Obergeschoss

Schaden an Stahlbetondecke:

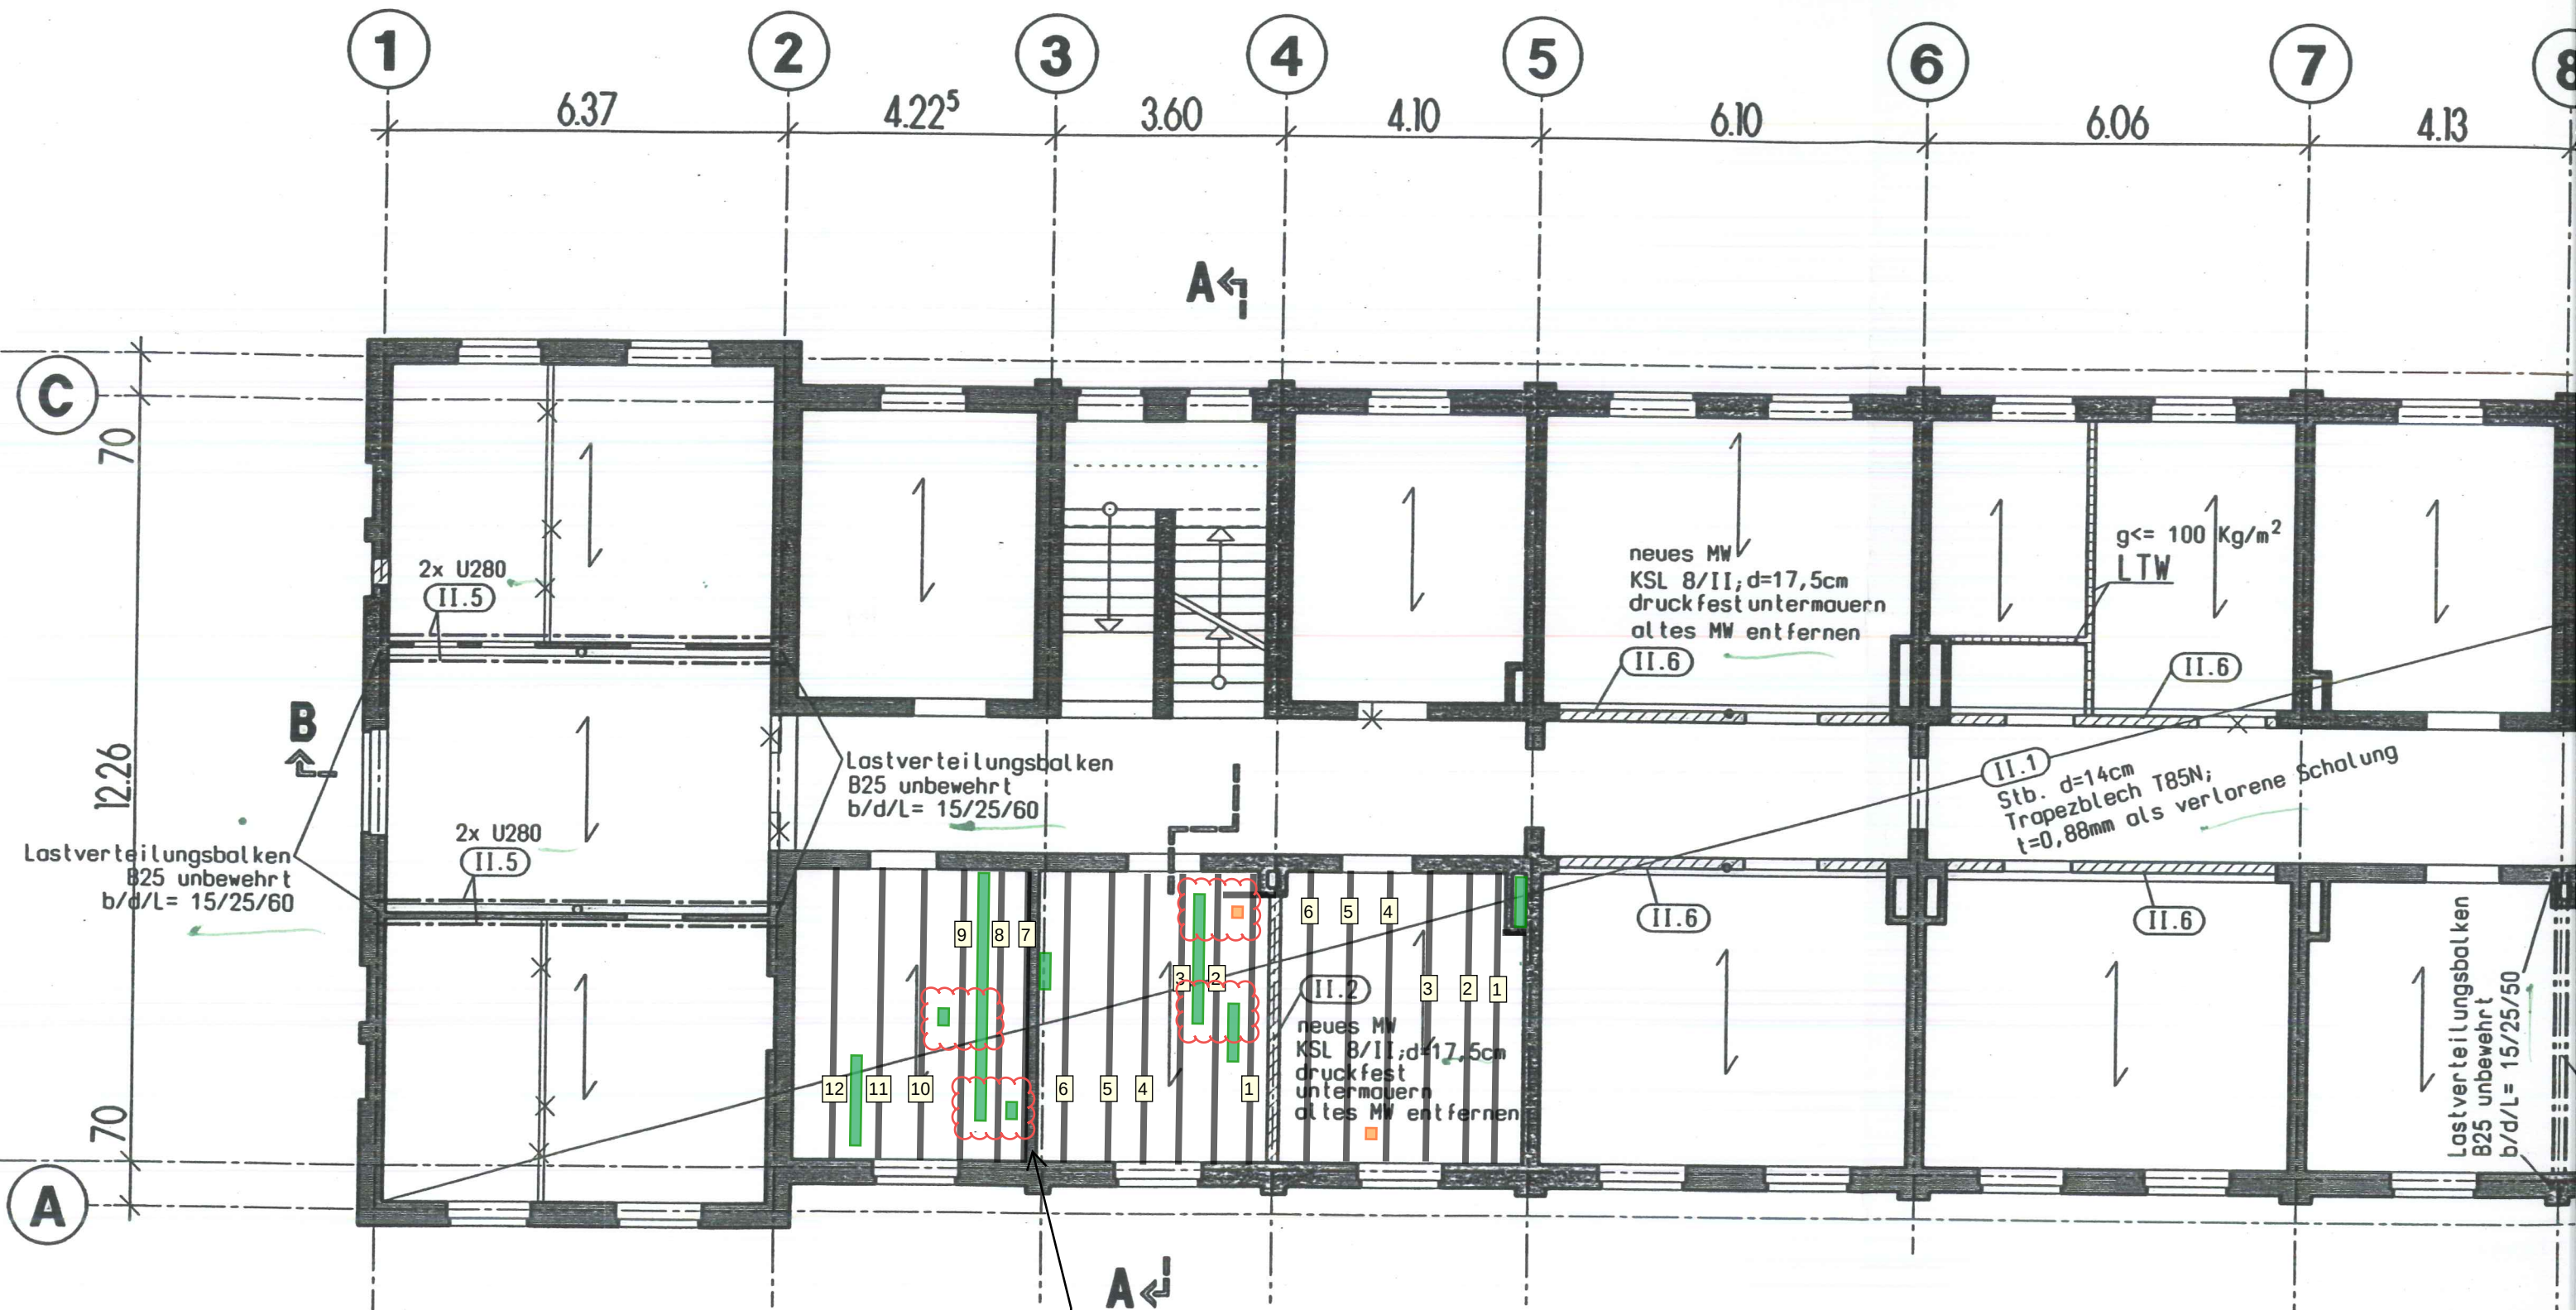
Wand wurde entfernt und durch Stütze ersetzt. Ggf. Stütze ohne Brandschutz.

grün = Schaden Normalfall = Lösung 1 gemäß Statik
 orange = Schaden klein = Lösung 2 gemäß Statik
 rot eingewolkt = Schaden in 2 angrenzenden Deckenfeldern = Lösung 3 gemäß Statik

Obergeschoss

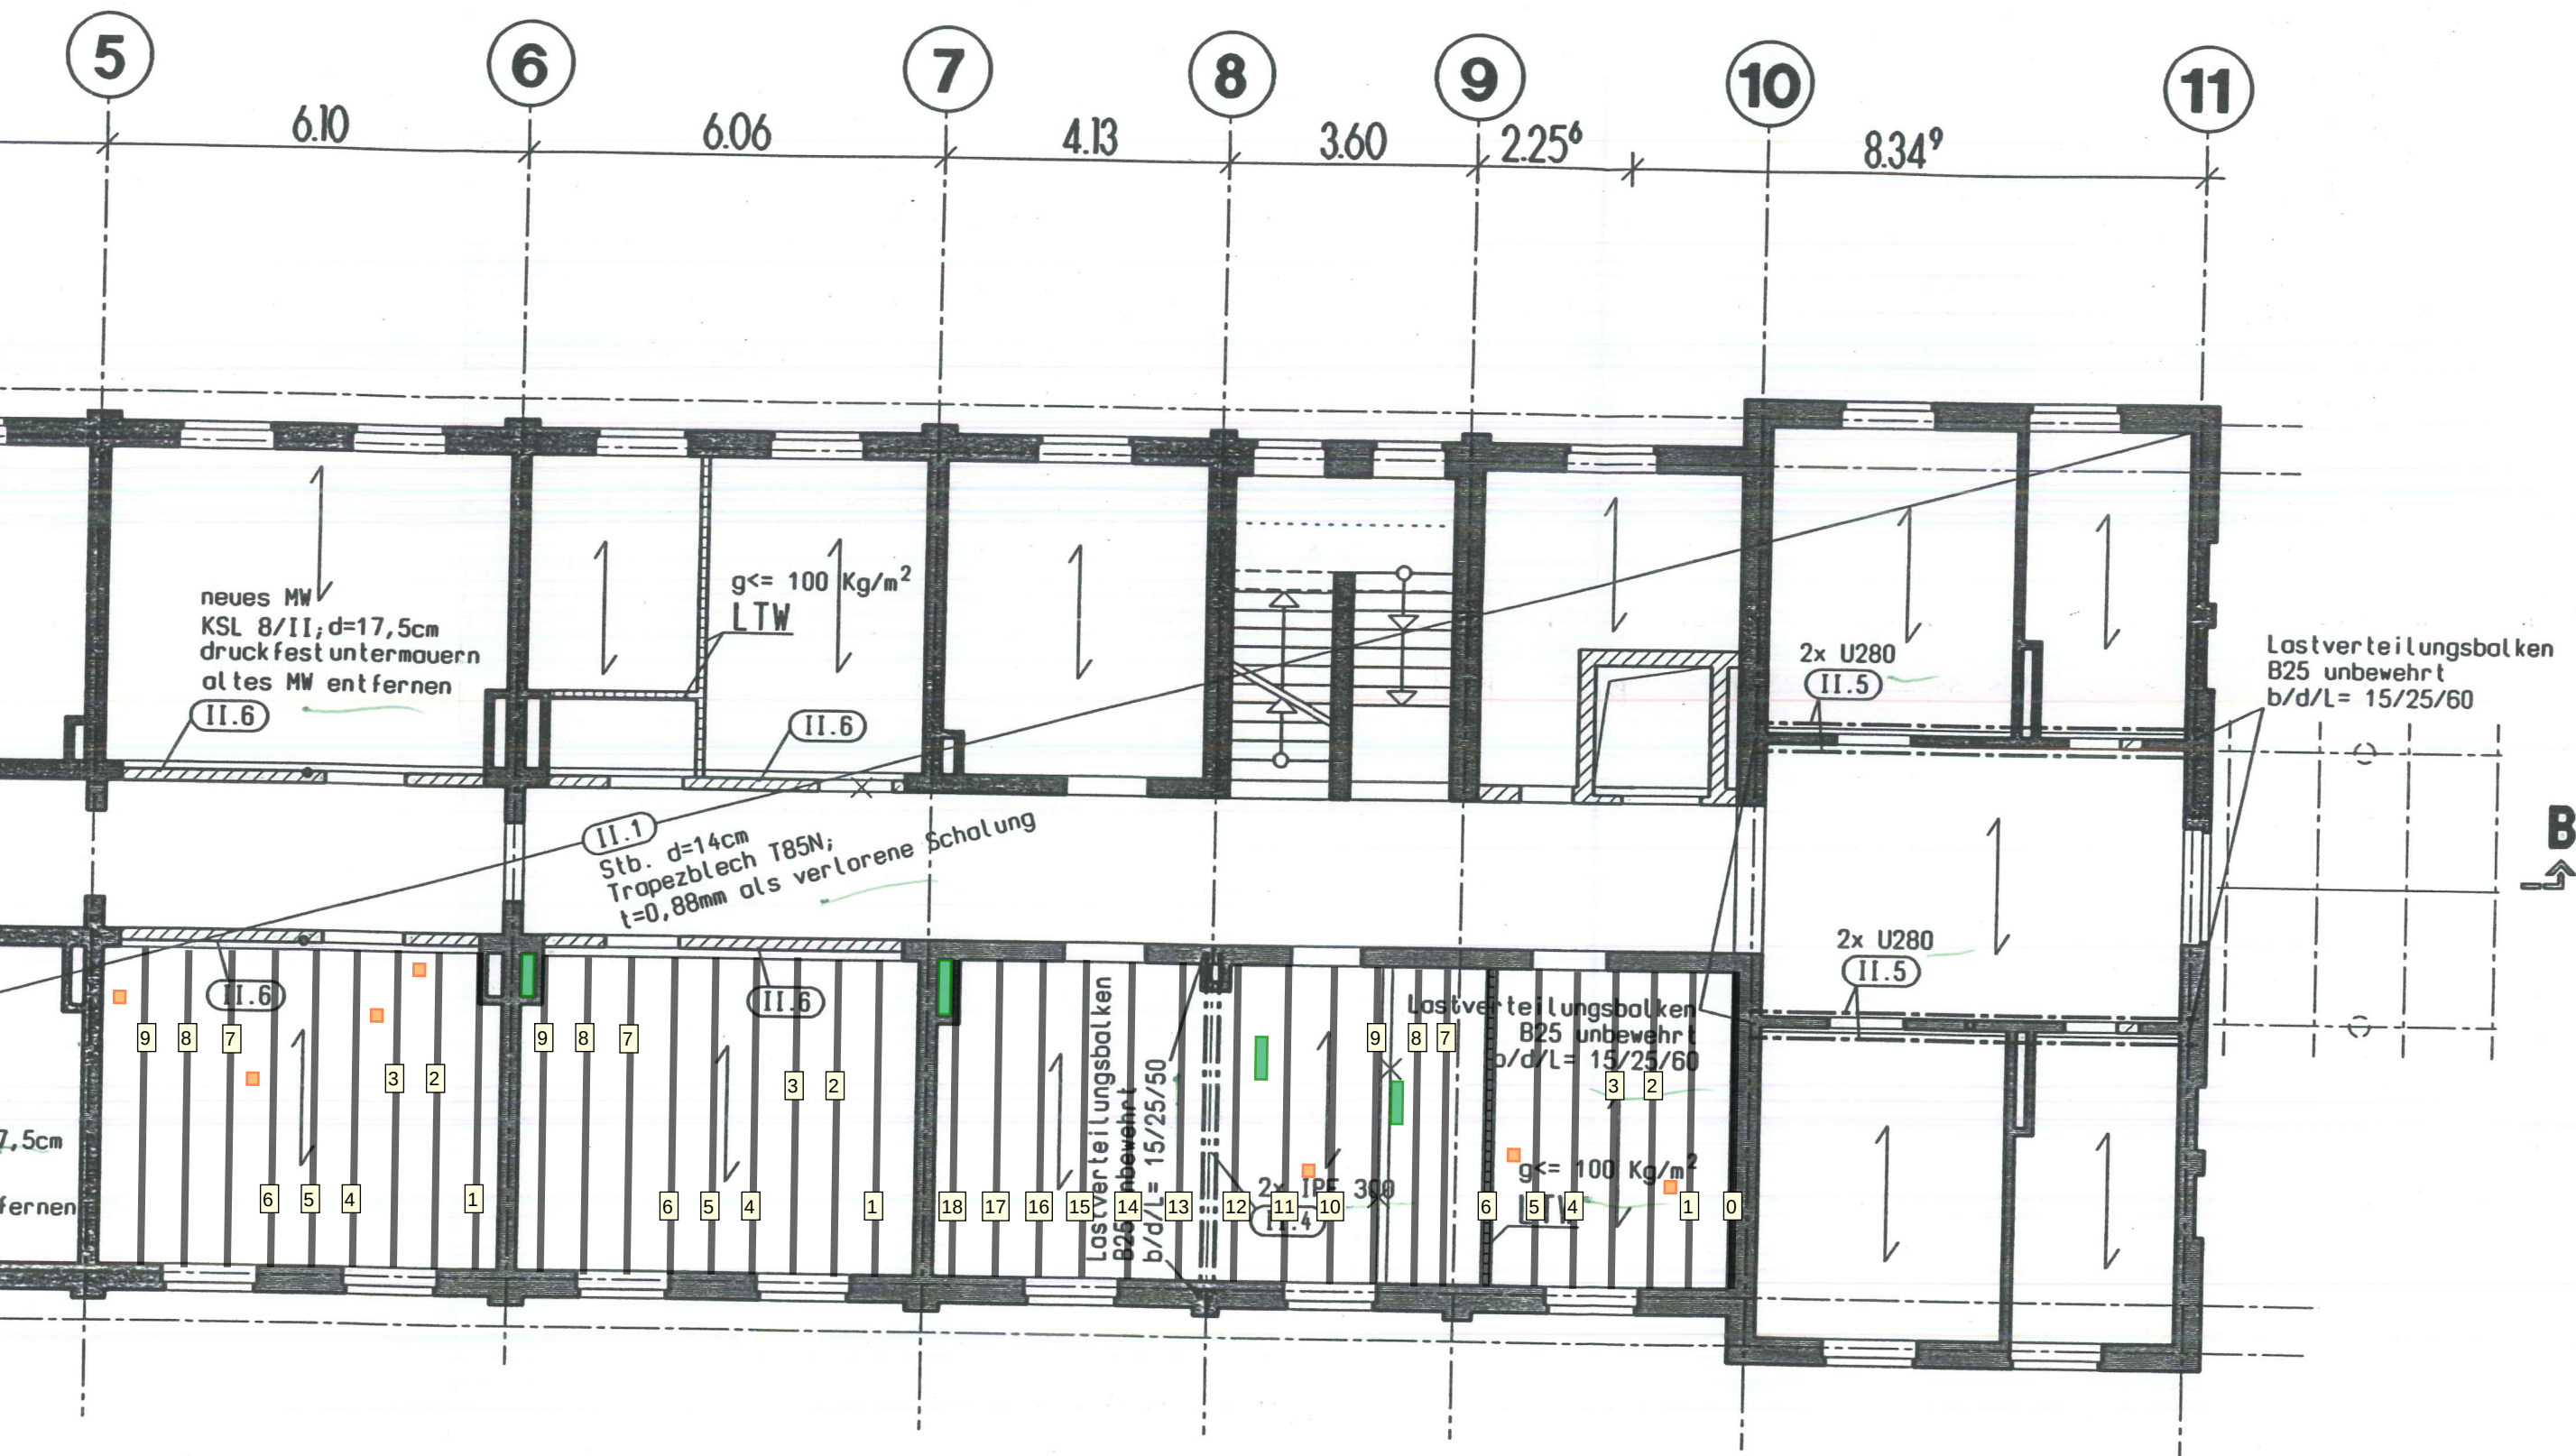
Schaden an Stahlbetondecke:

grün = Schaden Normalfall = Lösung 1 gemäß Statik
orange = Schaden klein = Lösung 2 gemäß Statik
rot eingewolkt = Schaden in 2 angrenzenden Deckenfeldern
= Lösung 3 gemäß Statik

Die angenommene Tragrichtung
der Boocke (hier Boockseite 28)
